**PI 1877**  
Uniquement pour professionnels !  
1/1

# PRODUCT INFORMATION

## POMPE À EAU ADDITIONNELLE AUDI A4/A5/A6/A7/A8/Q5

DISPONIBLE DÉSORMAIS ÉGALEMENT SUR LE MARCHÉ DE SECONDE MONTE

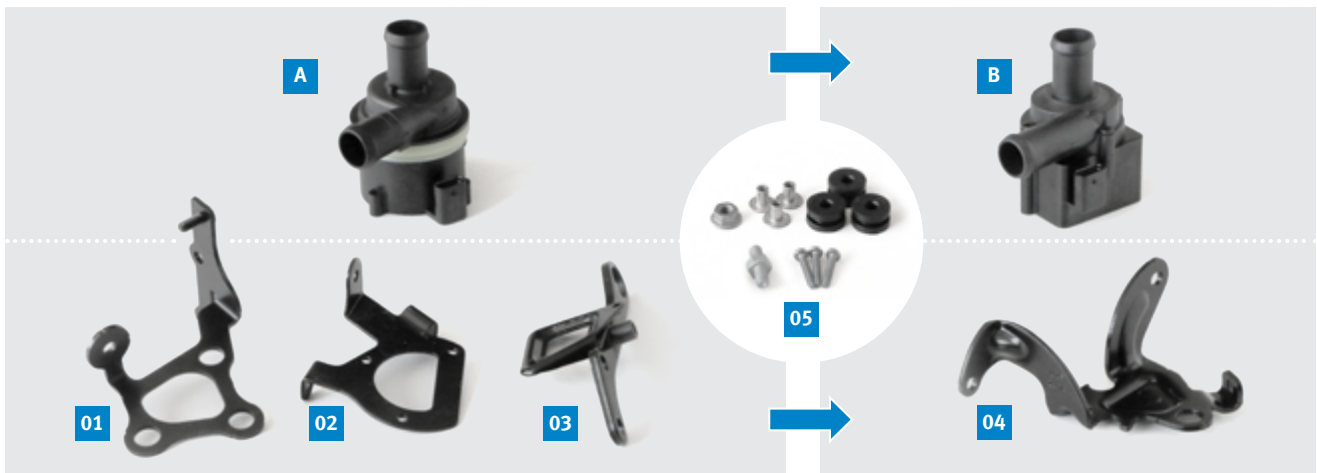
Au démarrage de la série, la pompe (A) portant le n° de réf. 059 121 012 B était montée. Cette pompe a ensuite été remplacée par une pompe Pierburg (n° de réf. 06D 121 601) et un support modifié. La pompe Pierburg évite les problèmes rencontrés avec la pompe de série montée à l'origine.

La pompe de série d'origine (A) était livrée avec trois supports différents (01), (02), (03) en fonction du modèle de véhicule. Si le véhicule est encore équipé de la pompe de série d'origine (A), le support (04) est nécessaire (compris dans les fournitures).

**Ces pompes peuvent être remplacées par la pompe 7.10102.05.0 (B) Motorservice.**

Les éléments de fixation (05) peuvent être réutilisés.
